福島第一原子力発電所4号機の安全確認の状況について

平成16年3月

東京電力株式会社

福島第一原子力発電所

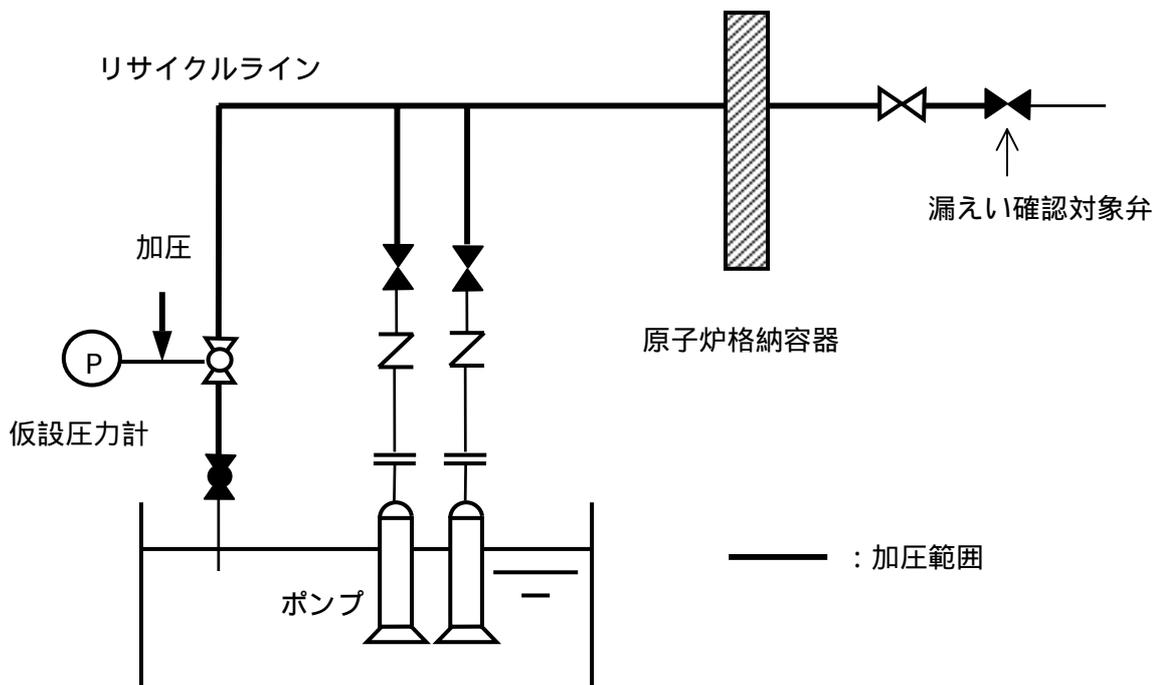
原子力安全・保安院によれば、先行機における不適合事例を元に機器の入念な確認が実施されたとされているが、今回の漏えい率検査においては通常とはどのような点で異なる点検を実施しているのか。

- ・先行機において漏えい等が発生していた可燃性ガス濃度制御系隔離弁及び放射性廃棄物処理系隔離弁について分解点検を実施するとともに、放射性廃棄物処理系隔離弁については、漏えい確認を行うための加圧用ラインがありませんが、リサイクルラインの中間の手動弁を取り外し、加圧用のテスト治具を取り付けて、特別に漏えい確認を実施しました。(下図参照)
- ・不活性ガス処理系隔離弁のストッパー位置がずれ、シートパスを起こしていた事象があったことから、昇圧時の確認(35kPaパトロール)において、ストッパーの位置確認を実施しました。
- ・昇圧用窒素ガス供給装置の操作弁の動きがスムーズでなかったため、昇圧に時間がかかった事象があったことから、昇圧前の段階において作動確認を実施し、正常に操作できることを確認しました。

福島第一 4号機 シュラウド展開図

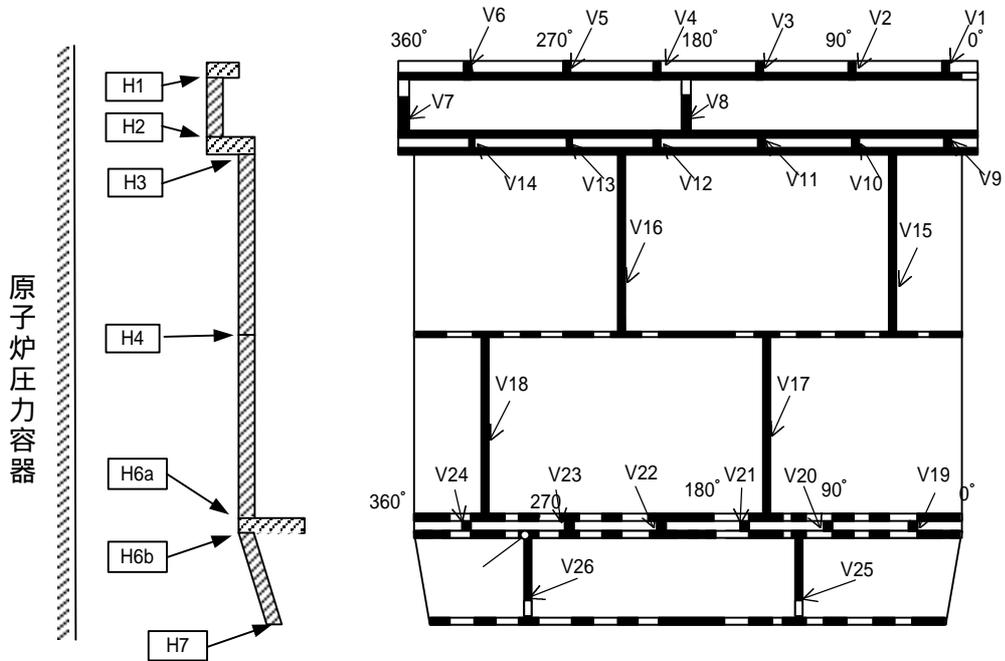
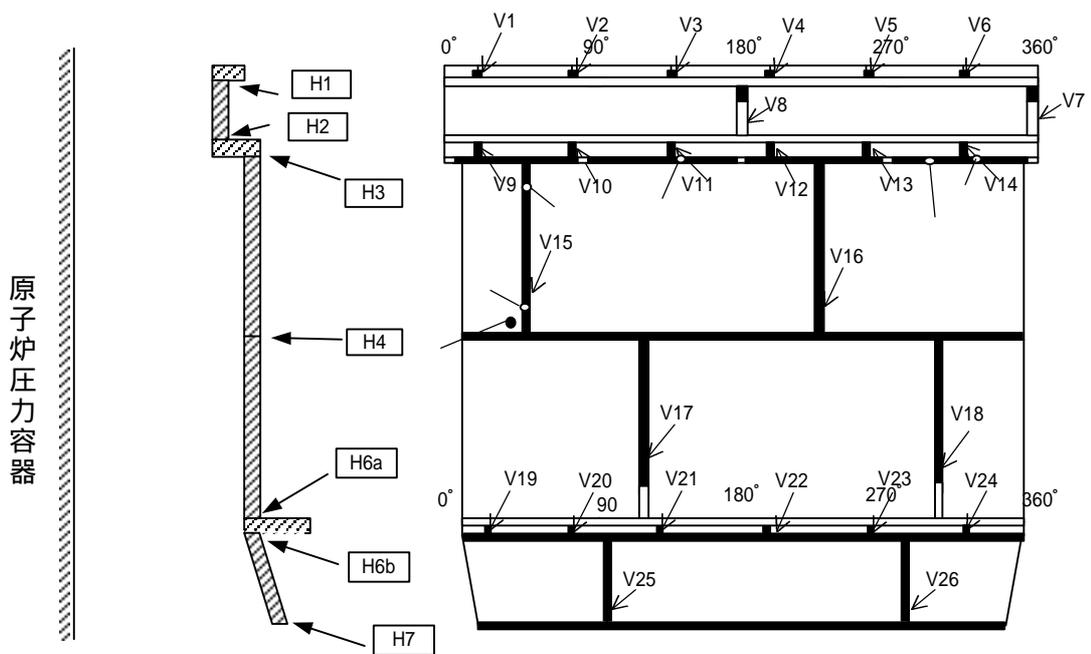
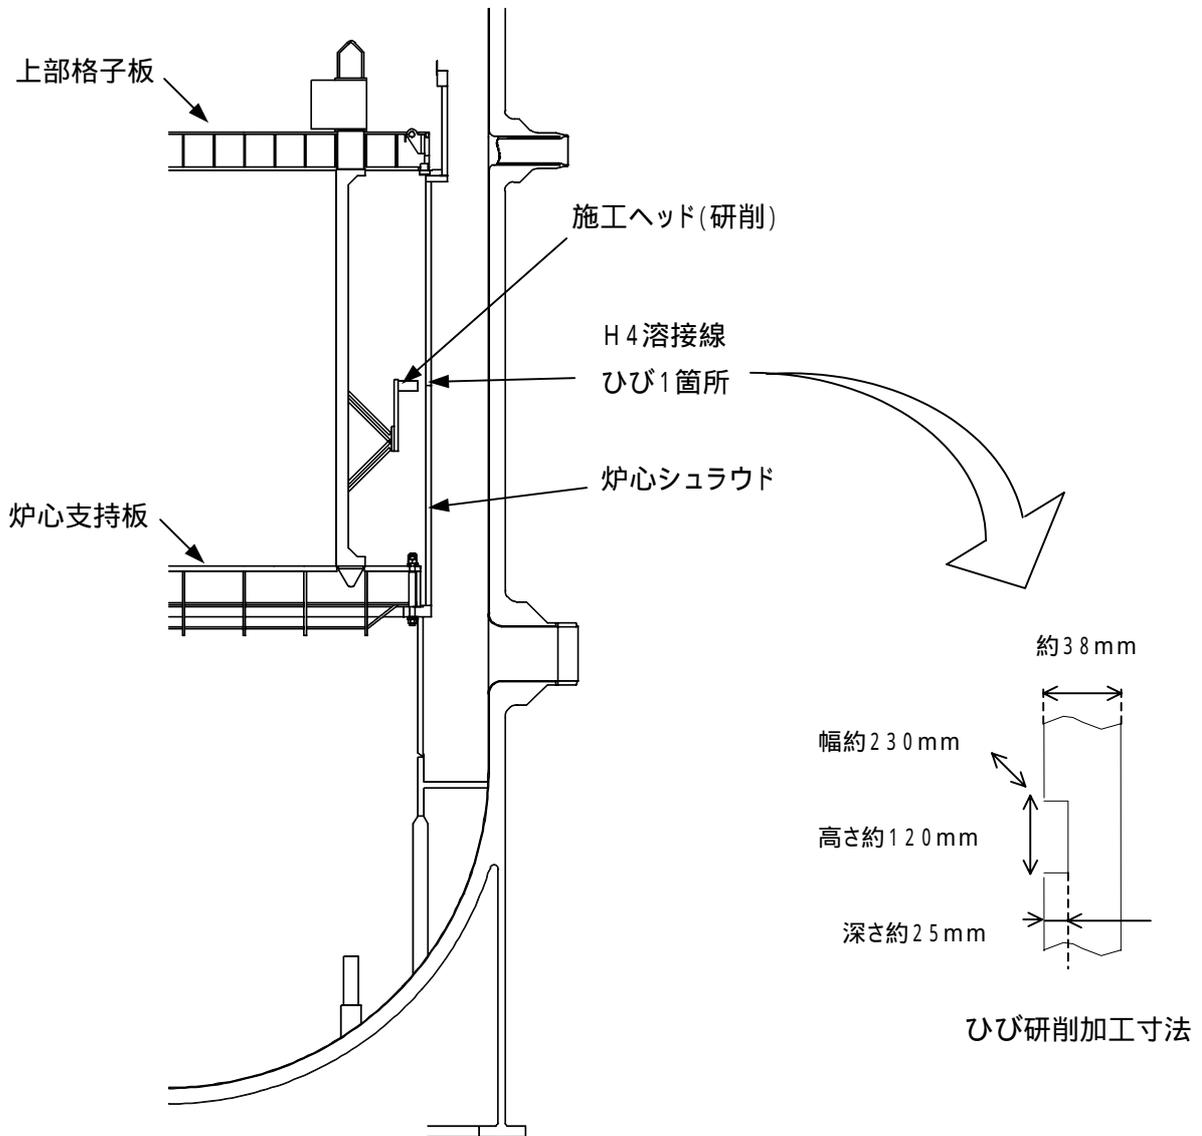
当該機におけるこれまでのシュラウドの点検状況（いつ、目視可能などの部位を、どのような方法で）はどうか。

シュラウドの目視可能な全ての溶接線について水中カメラを用いて調査を行った結果、シュラウド内側H4溶接線近傍の1箇所ひびの様相を呈したものを確認しました。

ひびの様相を呈したものについて超音波による探傷検査を実施した結果、シュラウドH4内側近傍の1箇所がひびであり、指示エコーから最大深さ約13mmと評価しました。

図1 1F-4点検結果

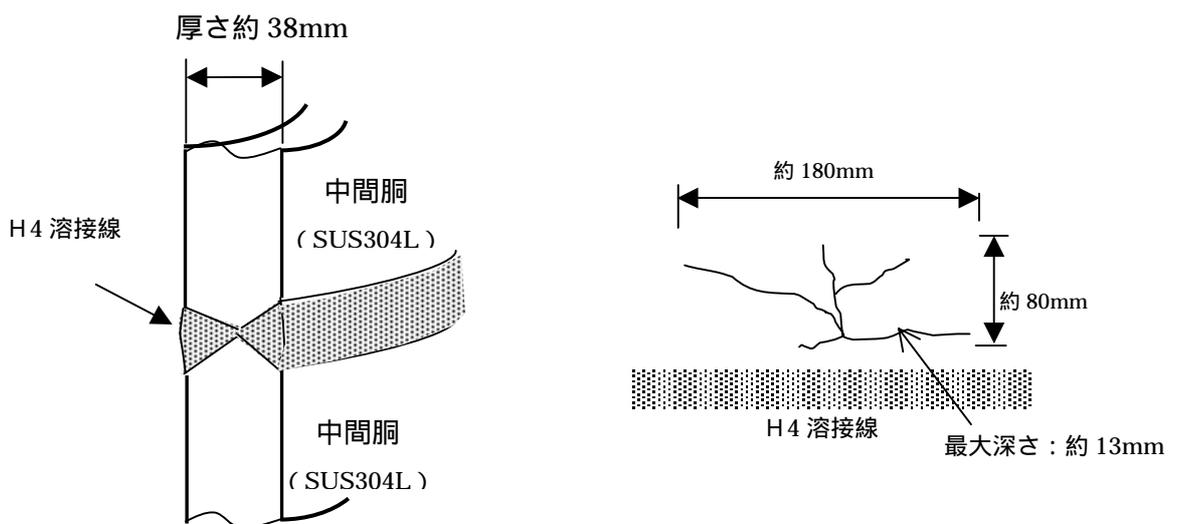
当該機炉心シュラウドで確認されたひびの特徴、傾向及び今後の進展可能性はどのようなものか。また、進展速度についてはどのように考えるか。

シュラウド点検は、10～30cm離れた距離から直径1/1000インチ(25.4/1000mm)のワイヤが識別できる程度の精度を持つ水中カメラを用いてひびの有無を確認する「目視点検」を行い、ひび又はひびの疑いのある箇所について「超音波探傷検査」を実施した。点検は、超音波探傷検査の資格を有するプラントメーカーの技術者が全ての検査を行うとともに、当社の技術者が全ての点検に立ち会った。さらに、第三者機関(株式会社ティー・アイ・シー)の検査員が、点検の現場作業立会と記録確認を行った。また、記録・評価に関しては、原子力安全・保安院の原子力保安検査官の立ち会いにより確認を受けた。水中カメラによる目視点検を実施したところ、平成14年9月30日にシュラウド溶接部の一部にひびが発生していることを確認した。ひびの発生位置は「中間胴」溶接部(H4内側)の1箇所であった。

ひびの長さは縦80mm長さ180mmであり、ひびは、分岐を持つ複雑な形状を呈していた。また、超音波によるひび深さを測定した結果、最大で約13mmであった。
